第2回 高知県海岸保全施設技術検討会

前回の検討会の指摘と対応

令和7年7月28日

高知県 土木部 港湾・海岸課

復旧方針

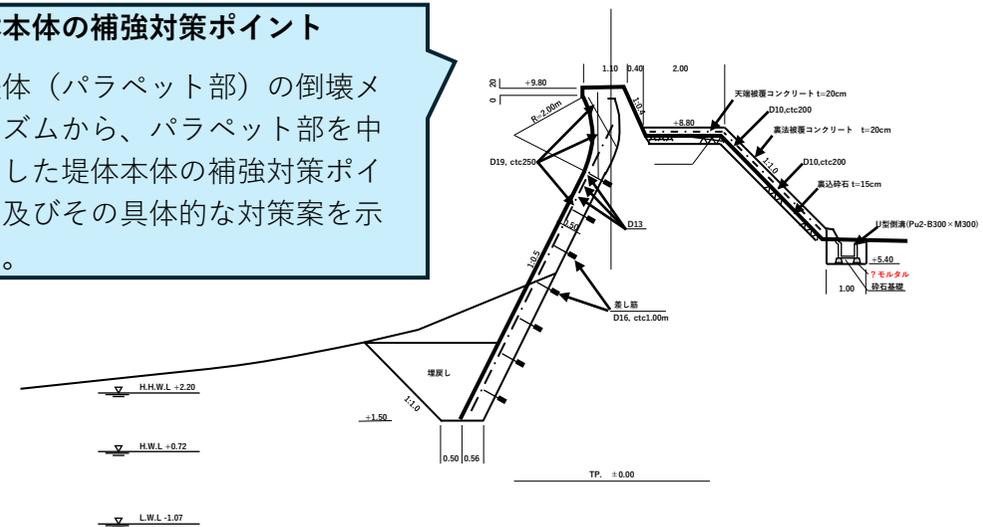
No.	主な意見	対応(案)	参照
1	<p>【過去の災害と対応】 高知県沿岸では、台風接近時に波浪等による被害が報告されている。例えば、平成16年の菜生海岸で波浪被害のときの波は、発生超過確率の観点から異常なものだったかなどを共有してほしい。</p>	<p>「菜生海岸災害調査検討委員会」の調査報告によると、菜生海岸に來襲した波浪は100年確率であり、復旧設計では従前の堤防高を踏襲しつつ、堤防補強や堤防前面での消波施設等を検討した。</p>	<p>資料1 p.3～4</p>
2	<p>【砂浜保全、侵食対策】 海面上昇による汀線の後退は止めることはできない。海岸保全基本計画における侵食に関する内容も議論を進めていきたい。</p>	<p>継続的に測量を実施している海岸が少ないため、県東西の代表的な砂浜海岸2カ所を選定し、航空レーザ測量や海図のデータを整理、平均海面上昇※に伴う海岸線の移動量を整理した。(※2℃上昇シナリオ) 現状の汀線の維持、保全是難しいことから、侵食に関する防護水準(案)を提案する。</p>	<p>資料3 p.21～ 24、 p.27</p>
3	<p>【現行の計画外力算定について】 水産庁による防護水準では計画波浪や計画高潮位には幅があることについて整理した方がよい。また、計画波浪を統計した年代も確認しておいた方がよい。</p>	<p>水産庁の波浪は波向毎に求めた値の最大と最小であることを確認した。統計の年代については水国局、港湾局管理海岸はS26～S55の波浪推算データ(30年間)および1981～1996年の観測データ(16年間)である。水産庁はS30～S60(31年間)である。</p> <p>計画高潮位を断面図等から整理しなおしたところ、異常値(周辺の値に比べて非常に大きい値、小さい値)がみられた。根拠資料を整理し、再整理した。</p>	<p>資料1 p.5～6</p> <p>資料2 p.5 資料3 p.9</p>

- 菜生海岸に来襲した波浪は100年確率波を超える超過外力であった。復旧設計では従前の堤防高を踏襲しつつ、堤防補強や堤防前面での消波施設等が検討した。

当海岸の被災箇所の復旧方法は、以下に示す考え方により、今回来襲した規模の外力に対し「既設構造を補強する方法（パラペットを中心とする堤体本体を強固なものにする）」を基本とした。

- 被災箇所の外観調査の結果や、応急対策（トン袋を天端に上載）による天端構造の変状がみられないこと等から、堤体内が空洞化している可能性は低いと判断される。
- 被災堤防の法先は、周辺が岩礁帯であり岩着されていると考えられることから、吸出し等の可能性が低いと判断される。
- 堤体を新規に施工する場合、仮設堤防の設置など大掛かりな仮設工事が必要とされる。
- 被災地の周辺状況より、大型重機の搬入が困難であることから、陸側からの大きな消波ブロックの設置などが不可能である。
